Avis délibéré
de la Mission régionale d'autorité environnementale
Provence-Alpes-Côte d'Azur

**sur le projet de construction d'une centrale photovoltaïque au
sol au lieu-dit "Plaine des Hautes Séouves" à Saint-Martin-de-
Pallières (83) - 2ème avis**

**N° MRAe
002480/A P**

Figure 3: Extrait de la carte d'aléa feu de forêt. Source : MRAe - Plan départemental de protection de la forêt contre les incendies

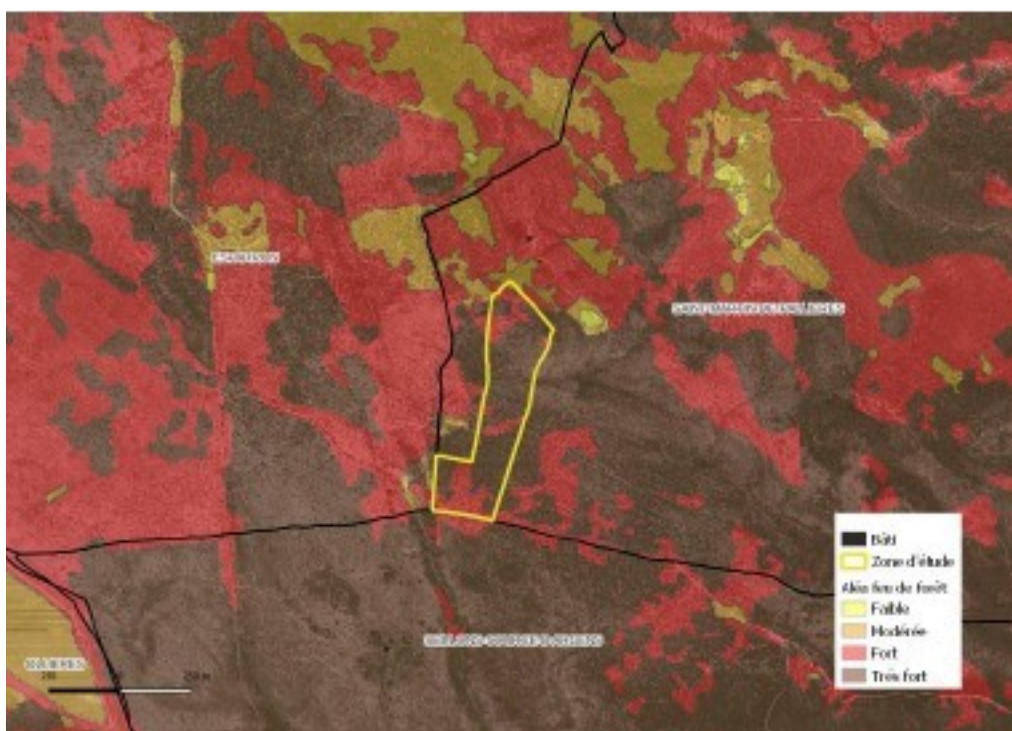
Alors que l'étude du risque préconise de passer à une bande débroussaillée de 100 m, l'étude d'impact fait toujours référence à une bande OLD de 50 m avec glacis de 2 m, ce qui est confirmé par les plans. La doctrine du SDIS n'est pas appliquée au projet. Comme indiqué au paragraphe 1.6, le choix d'implantation d'un parc photovoltaïque en zone boisée soumise à un aléa feu de forêt « fort » à « très fort » et déjà affectée par un incendie de grande ampleur pose question.

La MRAe recommande de prendre en compte les risques d'incendies de forêt pour justifier le choix du site et de poursuivre la recherche de sites alternatifs à l'échelle du territoire, hors cœur de massif forestier ou, mieux, artificialisés.

Figure 4: Localisation des parcs photovoltaïques au sein du SCoT - source : étude d'impact.

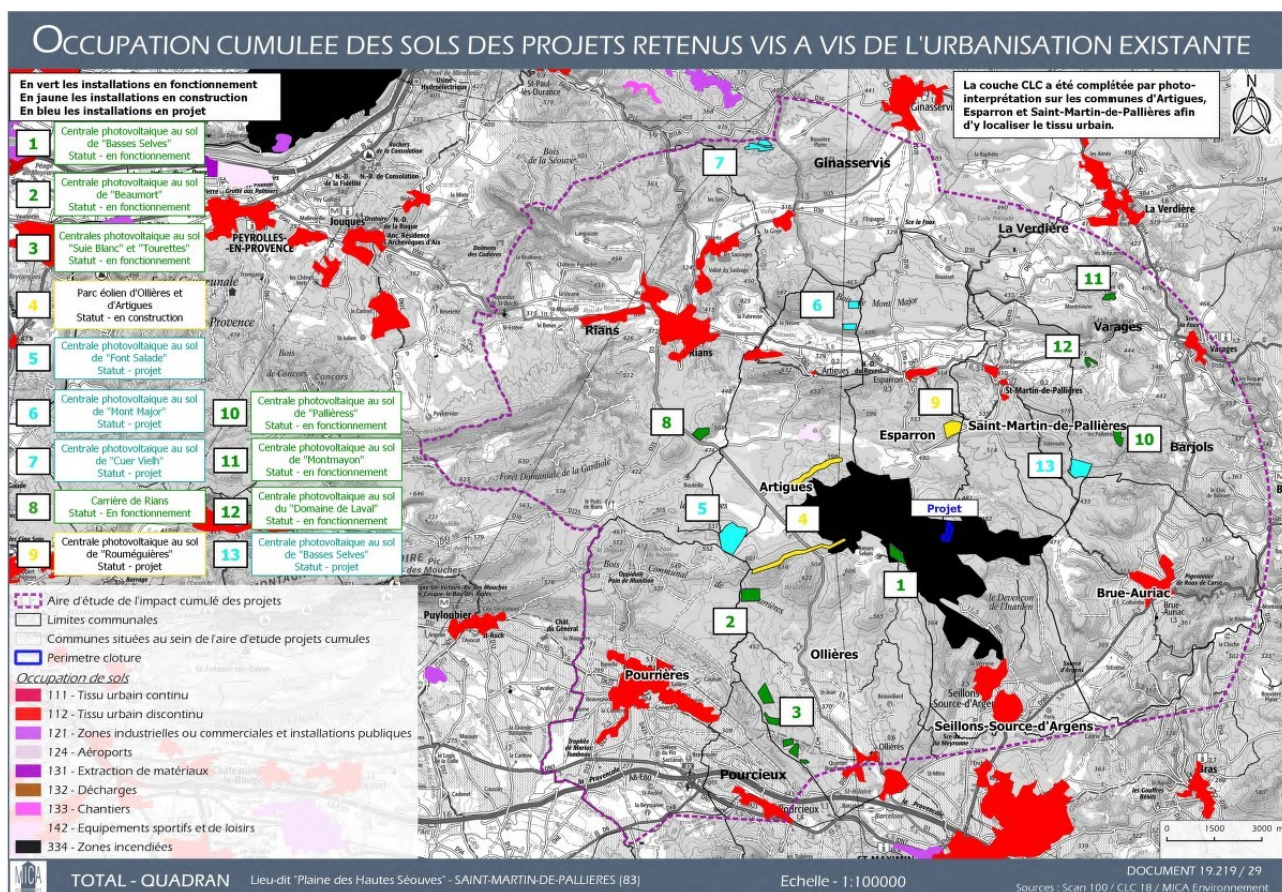
Compte-tenu de la vulnérabilité des espèces impactées et de la consommation de plus de 280 ha d'espaces naturels au sein du même réservoir de biodiversité, la MRAe considère que les effets cumulés du projet sont sous-évalués ; en outre, il convient de noter que les incidences de neuf projets n'ont pas été analysées faute d'informations disponibles.

La dispersion de nombreux projets dans les grands espaces naturels de la Provence verte crée un mitage qui devient significatif (fig. 4).

La MRAe recommande de quantifier et d'agréger les effets cumulés sur tous les compartiments écologiques afin de déterminer l'impact global sur les milieux naturels et de redimensionner, le cas échéant, la séquence éviter-réduire-compenser.
